改善箇所説明図②

基準不適合発生箇所② 原動機

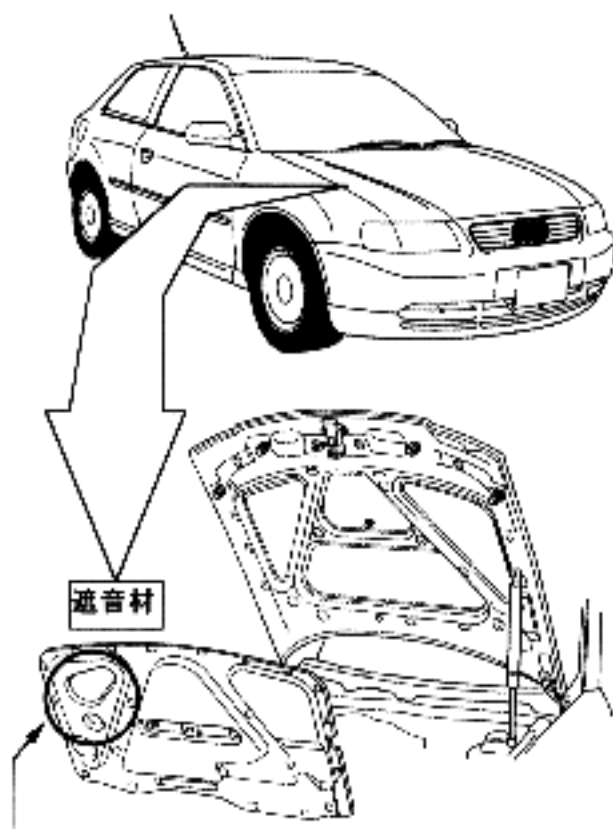
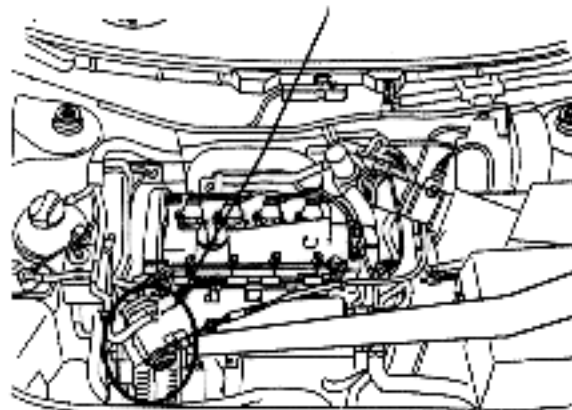
基準不適合発生箇所

スロットルバルブ部

車体のインスト裏側に装着された遮音材と原動機の回転数を制御するスロットルのドラム部のすきまが不適切なものが、そのままの状態で使用を続けると、最悪の場合、遮音材に当該ドラム部が引っかかり、原動機の回転数が下がらなくなるおそれがある。

改善の内容②

全車両、当該遮音材を対策品と交換するとともに当該ドラム部の面取りを行う。
